Laudo de Vistoria

Cobertura Metálica

Complexo Turístico Nossa Senhora do Rocio

Revisão	Descrição	Elab.	Ver.	Apr.	Data
0	Emissão Inicial	KPF	FVM	FVM	23/02/2018
Revisões					
Cliente	Contratada	Nº Documento			
	 ECONÔMICA ENGENHARIA SOLUÇÕES EM PROJETOS E OBRAS	031-RT-011-00-COB-001			
		Nº de Páginas		Revisão	
LAUDO DE VISTORIA		45		0

Figura 8 - Verificação perfis metálicos

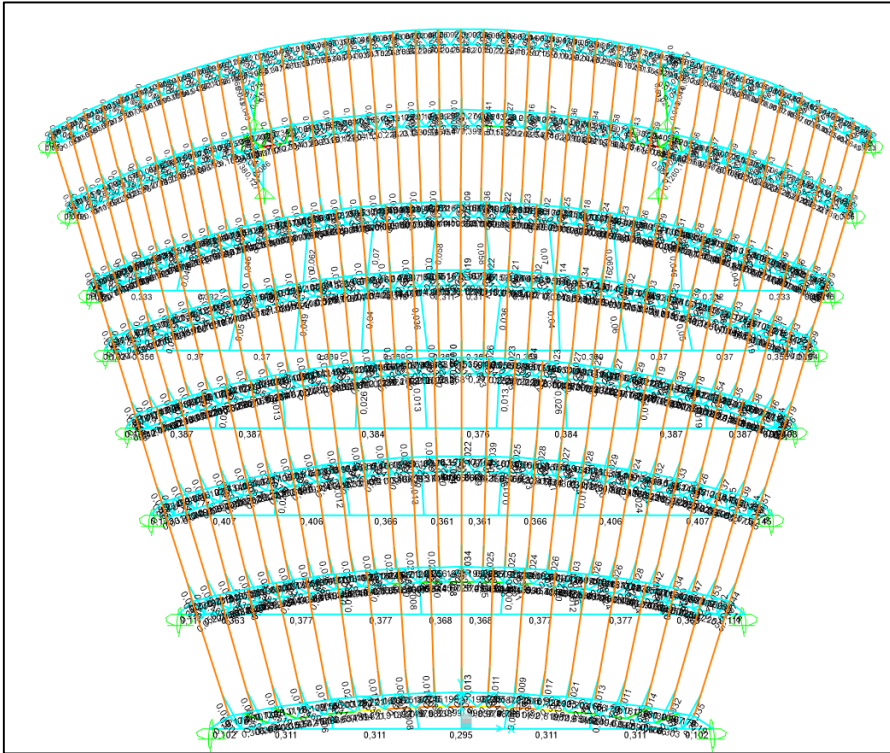
Pode-se constatar pelos resultados da verificação, que considerando a geometria e os perfis apresentados acima e em projeto, o projeto da estrutura é adequado e seguro para os carregamentos para os quais a estrutura está sendo solicitada. Nenhum perfil apresentou relação entre solicitação e capacidade acima de 1,0, o que significa que são capazes de resistir aos esforços solicitantes.

Nota-se, porém, que foram encontradas reações de apoio horizontais em X nos apoios fixos, devido à ação variável do vento, superiores às apresentadas em projeto.

Figura 10 – Detalhe esquemático típico para as terças

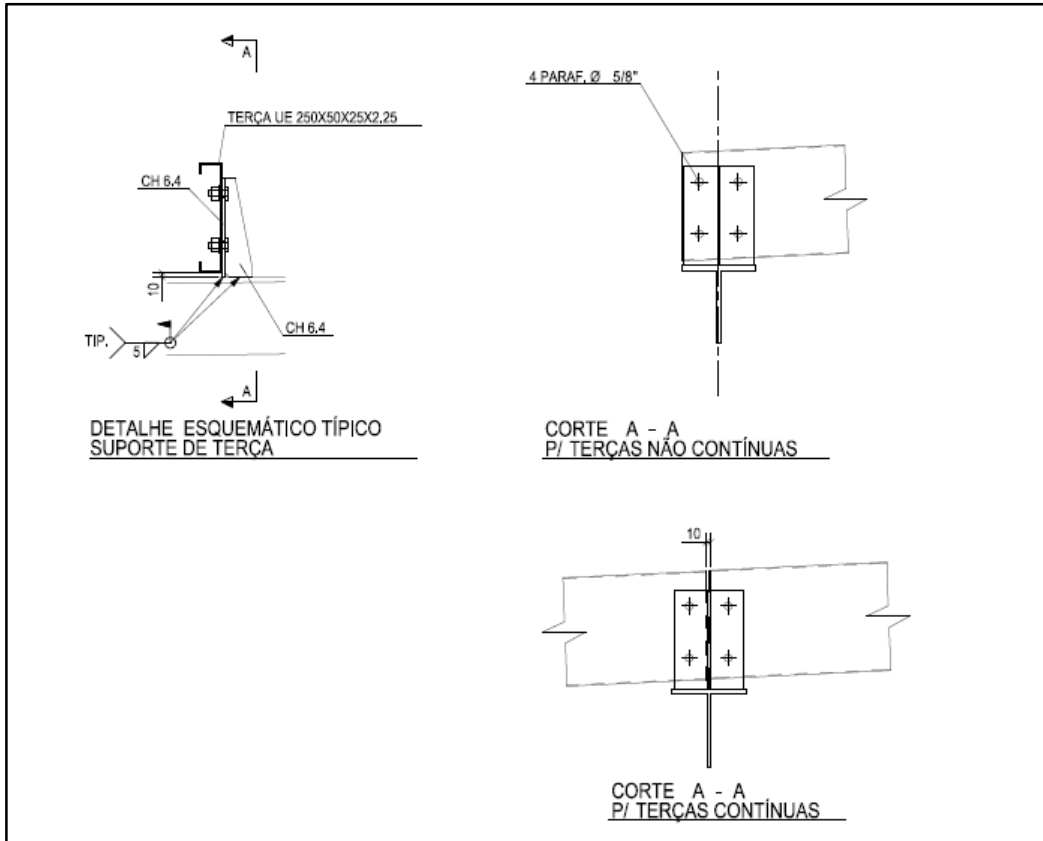
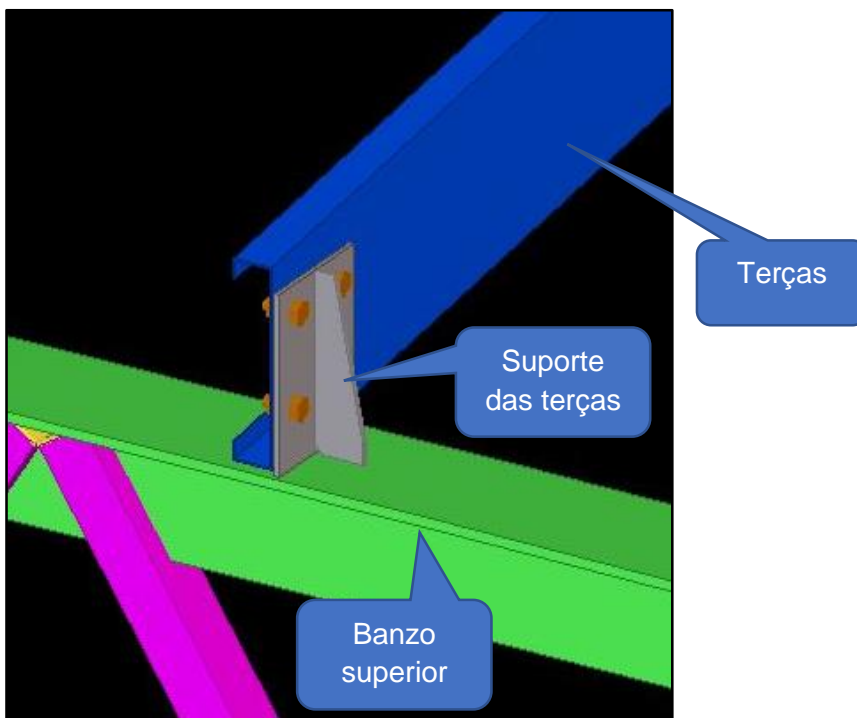
2. Os tirantes horizontais dos arcos devem ser realinhados, e sua conexão com a biela garantida para que este resista a tração quando solicitado.
3. Os problemas encontrados nas terças deverão ser corrigidos, sendo que o local para a emenda destas deverão ser padronizados e de maneira que não afete a eficiência estrutural do elemento. As terças faltantes deverão ser instaladas e a ligação entre as terças e os arcos deverão ser removidas e executadas de maneira adequada. Estas correções nas terças são importantes, pois a partir do momento em que a estrutura do complexo turístico for fechada nas laterais, os esforços devido ao vento solicitarão estas terças de maneira diferente do que estão sendo solicitadas hoje. O detalhe a seguir apresenta, esquematicamente, uma ligação usual entre a terça e o banzo superior da treliça.

Figura 12 – Detalhe esquemático de fixação dos contra-ventamentos

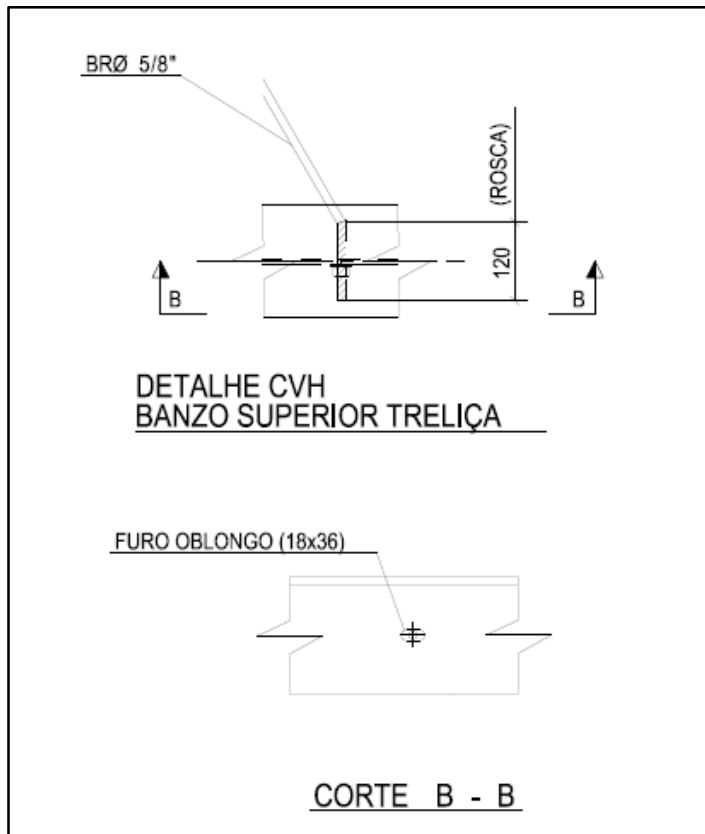
4. Os contra-ventamentos são elementos essenciais para o correto funcionamento da cobertura e, portanto, os problemas deverão ser corrigidos. Os tirantes não deverão possuir emendas em seu comprimento e a fixação no arco deverá ser realizada de acordo com detalhamento padrão. Os elementos faltantes de contra-ventamento e as correntes perpendiculares às terças deverão ser executados. O detalhe a seguir apresenta, esquematicamente, a fixação usual para contra-ventamentos de coberturas metálicas.

Figura 14 – Detalhes das chapas de base

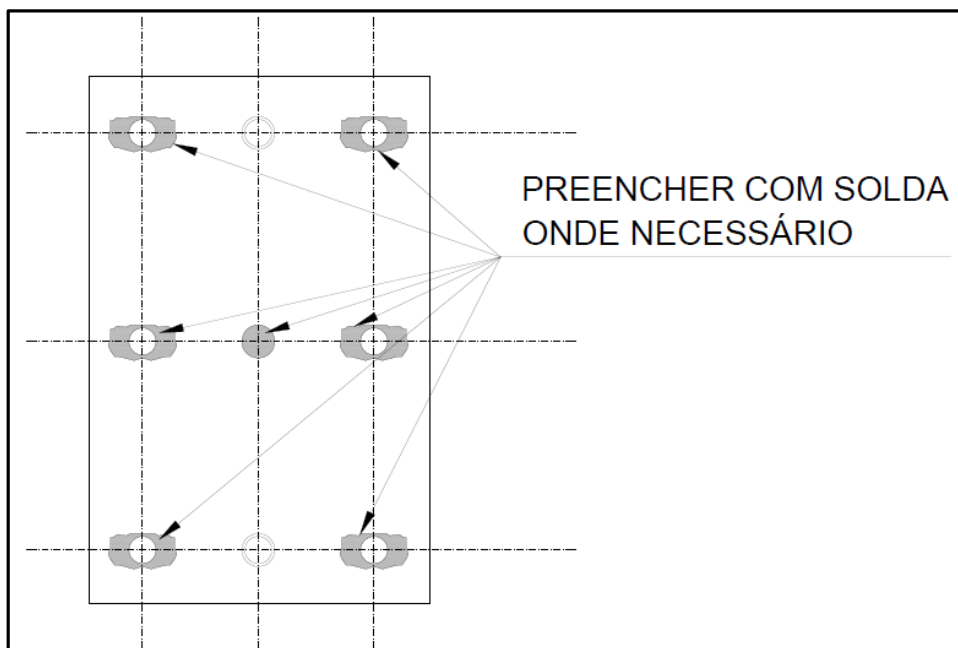
As chapas de base dos pés das treliças verticais encontram-se diferentes do projeto, apresentando furos adicionais, furos com o diâmetro superior ao especificado e furos oblongos quando no projeto estão especificados furos circulares (Foto 41 e Foto 42).

7. Para a correção dos problemas no painel de fechamento frontal, além de tratar os pontos de corrosão, os tirantes faltantes para o contra-ventamento do painel deverão ser executados conforme o projeto, e os existentes deverão ser conectados na estrutura. As chapas de base deverão ter a geometria dos furos adequada, por meio de preenchimento com solda e os chumbadores deverão ser fixados com a utilização das porcas e contra-porcas especificadas em projeto. O painel de fechamento frontal, não deve ser fechado com telhas, até que o sistema de fixação da estrutura (chapa de base) seja recuperado. O detalhe a seguir apresenta um esquema de como a chapa de base pode ter a geometria dos furos corrigida.

Foto 45

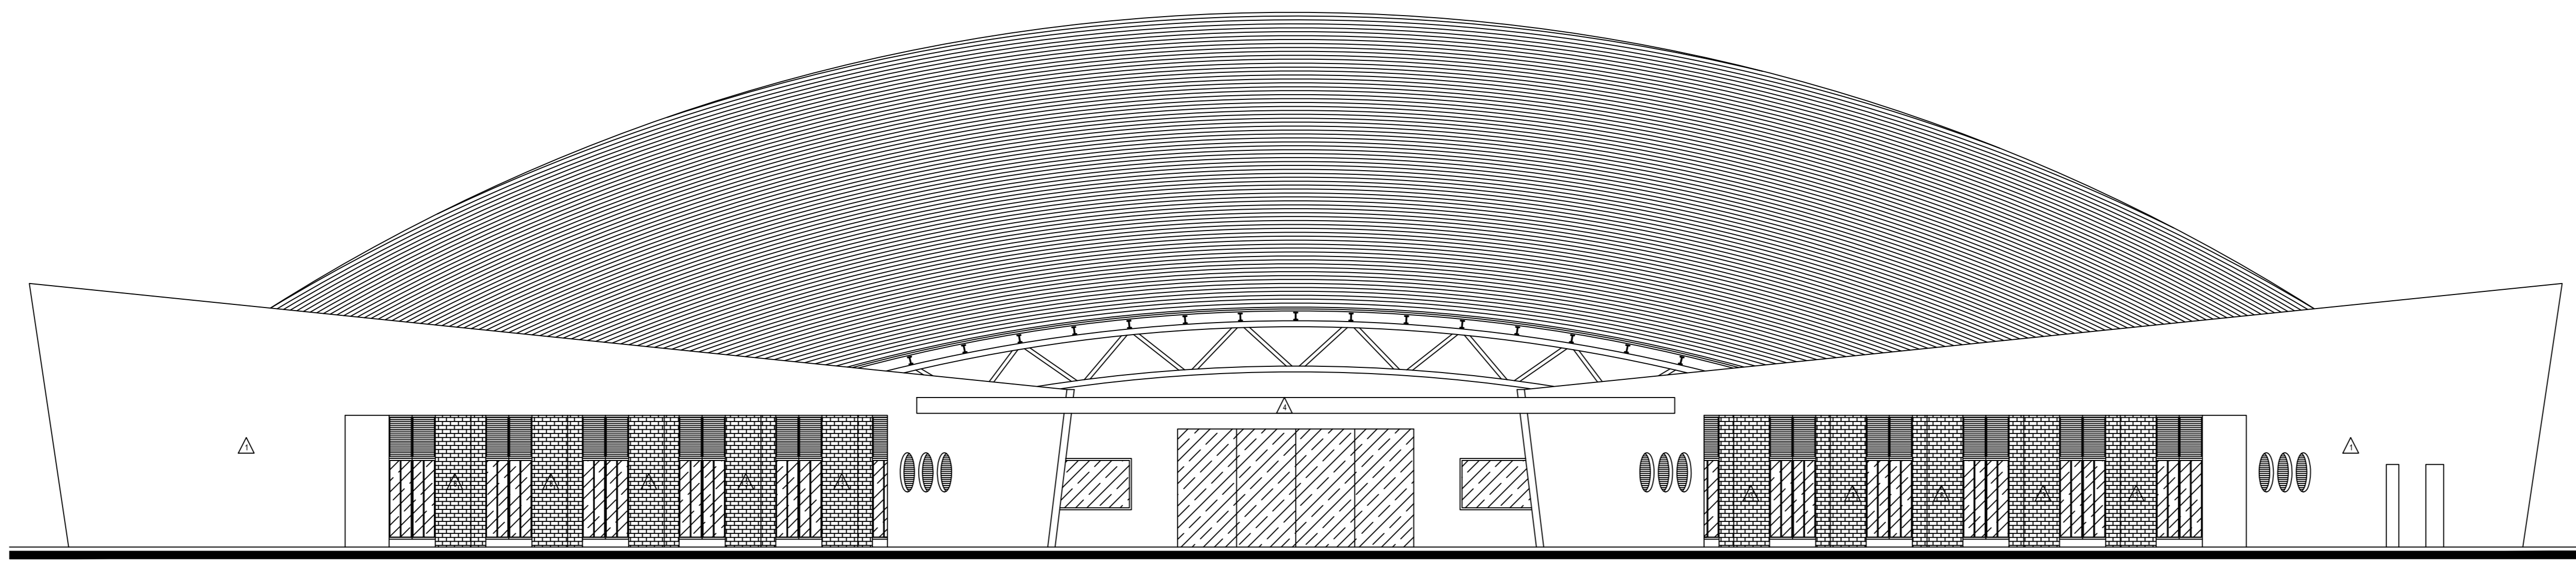
Nos pés das treliças verticais foi evidenciada uma peça adicional, como complemento de altura (Foto 45).

8. Também no painel de fechamento frontal, os perfis da treliça horizontal que foram interrompidos deverão ser substituídos por perfis devidamente soldados na mesa e na alma, para garantir perfeita continuidade do elemento. Recomenda-se também a substituição do elemento que recebeu o complemento de altura no pé, já que este não está perfeitamente alinhado com o perfil original.
9. Recomenda-se também, de maneira geral, que o projeto original seja revisado, de modo a incluir detalhes importantes para a execução da estrutura e para corrigir as inconsistências apontados no item 6 deste documento.

Foto 46

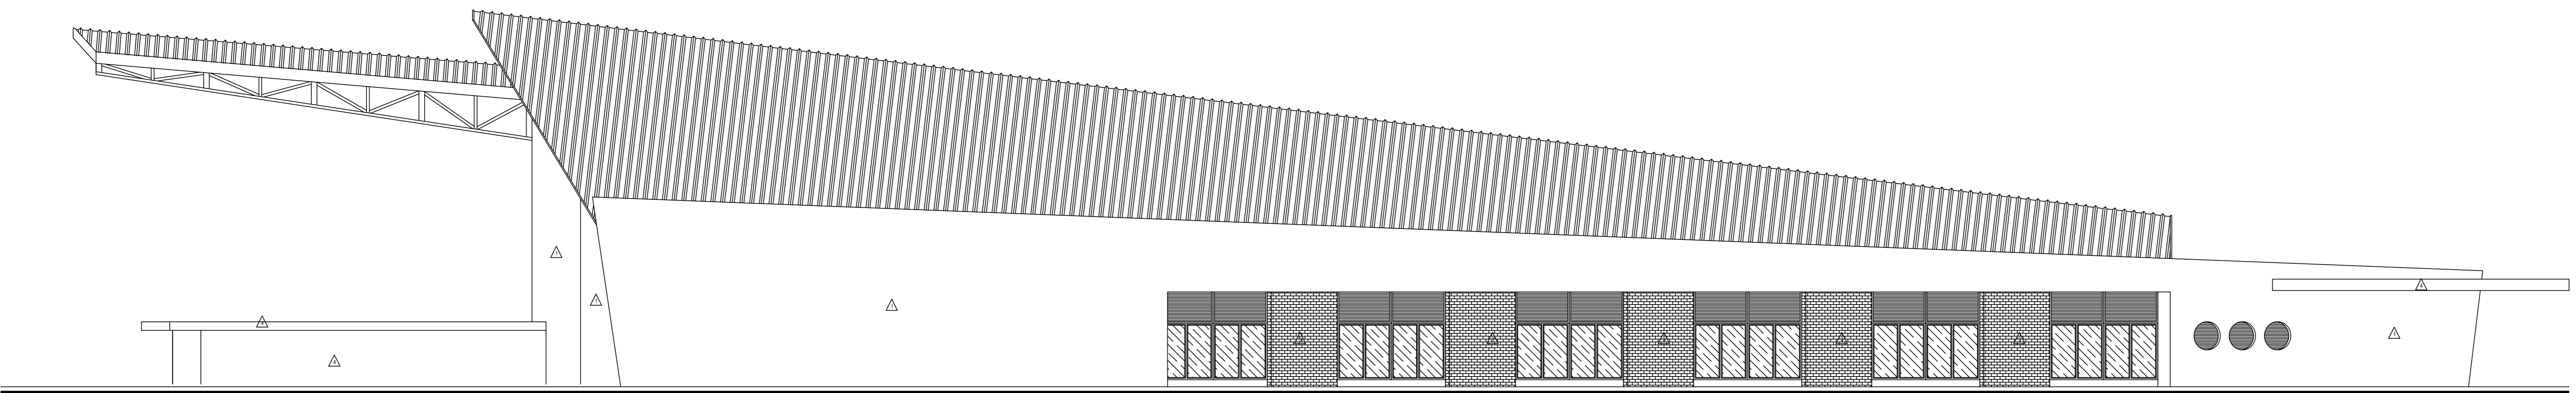
As partes visíveis dos aparelhos de apoio aparentam estar executadas conforme o projeto (Foto 28 e Foto 46), não sendo possível em vistoria constatar a ligação com o pilar e os roletes do apoio móvel.

Os apoios dos arcos (lado direito e lado esquerdo) aparentam ser diferentes, de acordo com os desenhos de detalhamento dos arcos, sendo um móvel e o oposto fixo. Porém, neste mesmo detalhamento está indicado os apoios com a mesma nomenclatura, A-01. Já no detalhamento do aparelho de apoio, somente consta o aparelho de apoio dos arcos AR-03 e AR-04, que de acordo com o detalhamento dos arcos não deveria ser diferente dos demais. Também não foi evidenciado no projeto o detalhe dos chumbadores que deverão ser adotados na conexão entre aparelho de apoio e pilar. Durante a vistoria, foi constatado que os aparelhos de apoio do lado direito, de quem olha o arco AR-08 a partir do AR-01, são móveis enquanto os aparelhos de apoio do lado esquerdo são fixos (Foto 27 e Foto 46).

PLANTA ESQUEMÁTICA DA COBERTURA
ESCALA: 1:25

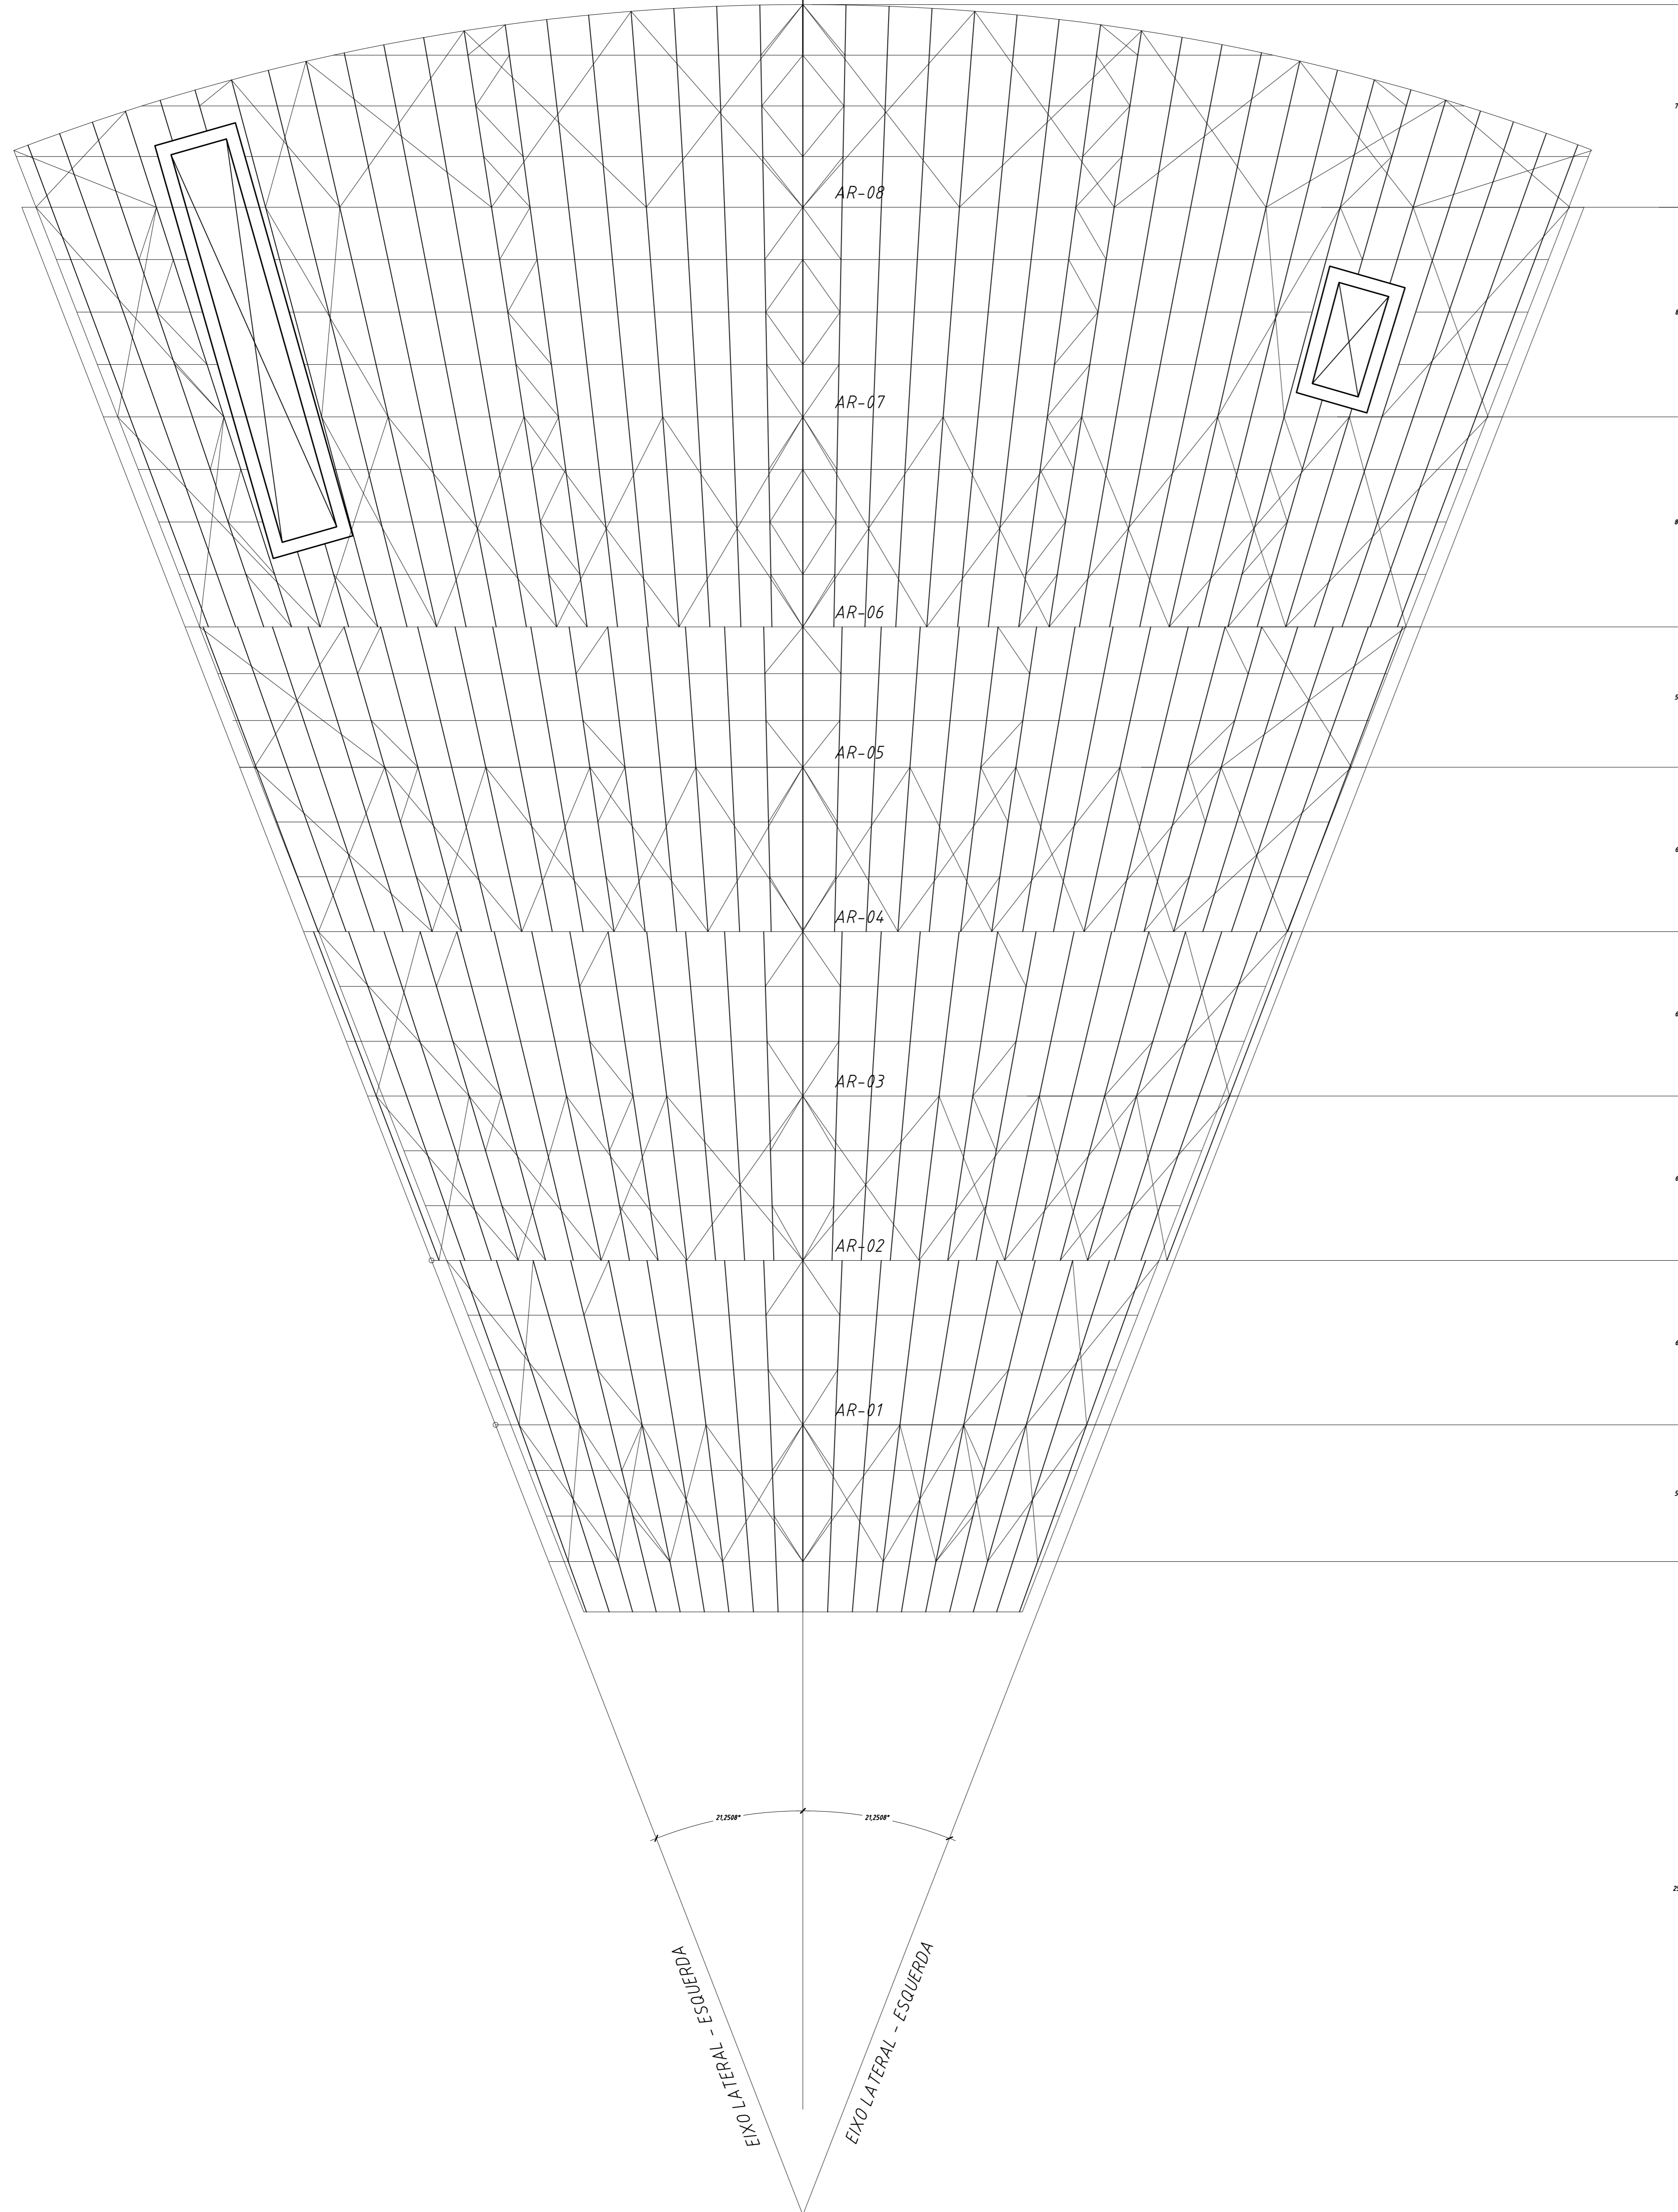
Foram identificadas emendas soldadas dos contra-ventamentos em diversos elementos (Foto 12 e Foto 15), não previstas em projeto. Também foi identificado que a execução dos contra-ventamentos não está de acordo com o projeto, visto que existem elementos faltantes, como, por exemplo, os contra-ventamentos entre os arcos AR-01 e AR-02 (Foto 25 e Anexo 1).

Não foram executadas as correntes perpendiculares às terças, conforme indicado em projeto (Anexo 1).

O detalhe típico da cobertura, apresentado no projeto, não confere com o apresentado na planta de cobertura, sendo que os elementos de corrente e tirantes estão com outro arranjo, não sendo possível saber qual deve ser executado.

As telhas utilizadas na cobertura foram do tipo termo acústicas com preenchimento, enquanto no projeto estão especificadas telhas trapezoidais simples com 0,8mm de espessura. Esta alteração na telha utilizada impõe à estrutura carregamentos diferentes do previsto em projeto.
